“FAVAZZINA”

Impianto di accumulo idroelettrico mediante pompaggio
ad alta flessibilità

Risposta alla Richiesta di Integrazioni del MASE

Codifica documento: P0040805-1-H1

Figura 1.1: Punti di Ingresso e Uscita Aria

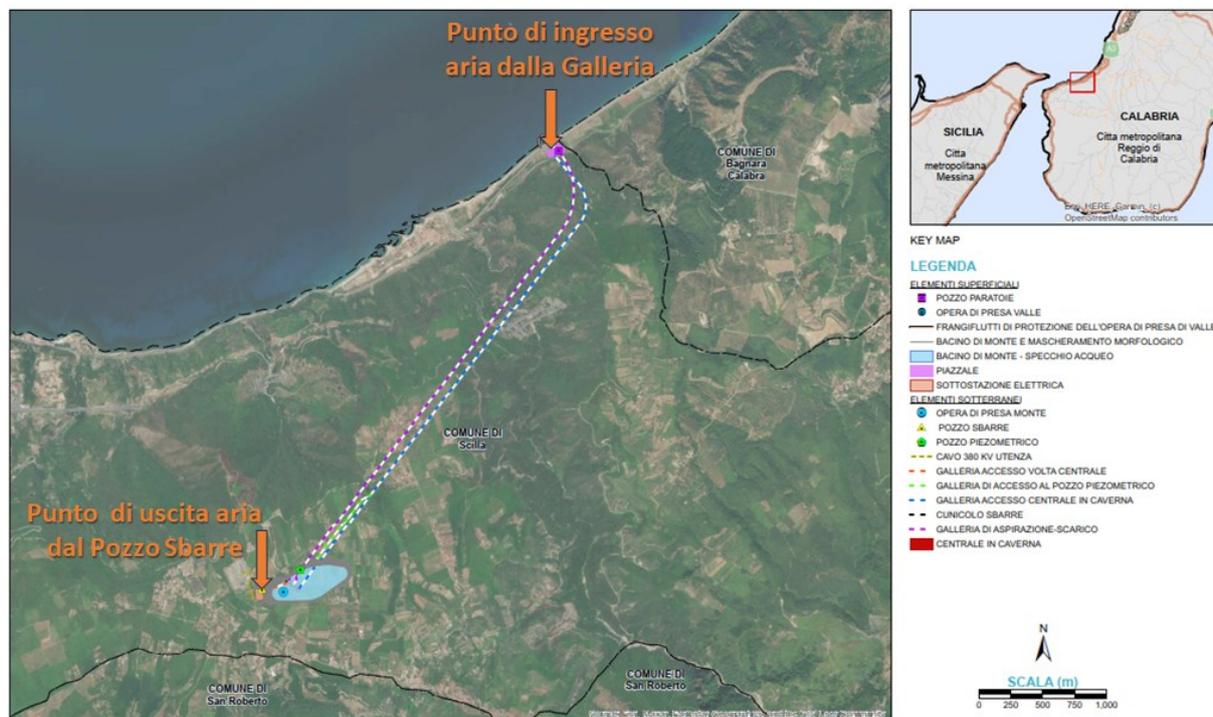
- 1.2 *In ordine alla potenza termica dissipata ad opera dei condotti sbarre (in IPB) tra i generatori ed i trasformatori 380/15kV si chiede di fornire:*

- ✓ *valutazioni specifiche e il dettaglio dei calcoli delle dispersioni termiche (numero e lunghezza dei conduttori, resistività alle temperature di esercizio, correnti elettriche ecc. ecc.). Fornire anche una valutazione dei costi d'impianto HVAC e di esercizio associabili allo smaltimento del calore prodotto.*

- ✓ *valutazioni specifiche dell'impatto dovuto all'immissione della potenza termica di cui al punto precedente nell'ambiente circostante.*
- 1.3 *Si richiede al Proponente, ai fini della tutela dell'ambiente marino ed in conformità alle disposizioni delle convenzioni internazionali vigenti in materia per l'immersione in mare del materiale lapideo ai sensi dell'art.109 del D.Lgs. 152/06 e ss.mm. e ii., di fornire ad integrazione della documentazione presente nell'Elaborato P0035031-1-H8_Art_109 la certificazione del materiale lapideo da immergere in mare, riferito alla compatibilità e innocuità ambientale dello stesso (caratteristiche mineralogiche, petrografiche, granulometriche, geotecniche, colorimetriche).*

La dissipazione di potenza termica dal Pozzo Sbarre è attesa principalmente durante le fasi di esercizio dell'impianto e in particolare durante le fasi di generazione e pompaggio (per una durata di circa 16 h al giorno, considerando i tempi minimi di generazione e pompaggio alla massima potenza).

Nella seguente tabella si riportano le caratteristiche del flusso d'aria in entrata (galleria di accesso alla Centrale, posta in corrispondenza delle aree di progetto previste presso l'area marina di Favazzina) e in uscita dall'impianto

(Pozzo Sbarre, ubicato in corrispondenza della Sottostazione elettrica prevista presso la frazione di Melia), considerando uno scenario invernale ed uno estivo, secondo due condizioni di carico della Centrale (Max = entrambi i gruppi in produzione; Min = gruppi fermi).

Figura 4.1: Inquadramento Opere di Connessione

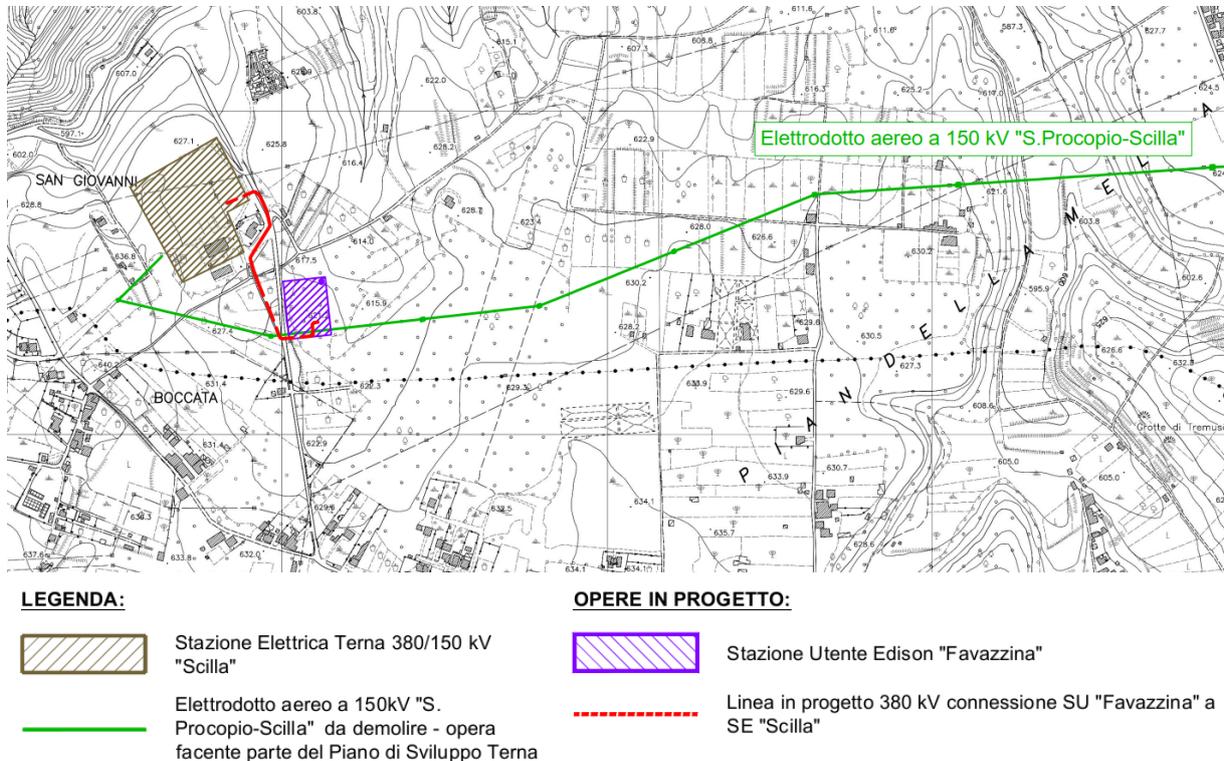
- 4.1.4 Valutare la possibilità di interrare il tratto di elettrodotto in aereo.
- 4.1.5 Si chiede di chiarire la scelta progettuale dei frangiflutti rappresentati in planimetria come un semicerchio a protezione dell'opera di presa a mare. Inoltre, tenuto conto della loro forma semicircolare in pianta, e che i frangiflutti sono a circa 5 m sul livello del mare, si chiede di valutare un cambio di layout e una alternativa di progetto di inserimento paesaggistico, che riduca l'impatto, e se del caso enfatizzi il segno a terra, fino a farlo diventare un segno identitario e distintivo sulla costa, da terra e da mare.

Relativamente alla richiesta di prevedere l'interramento dell'elettrodotto aereo, si specifica che nel caso in esame non sono previsti elettrodotti aerei.

L'unico elettrodotto previsto in progetto è interrato ed è quello che connette la futura Stazione Utente “SU Favazzina” e la Stazione Elettrica di Terna “SE Scilla”. Si riporta di seguito un estratto della corografia su base ortofoto che inquadra le opere in progetto.
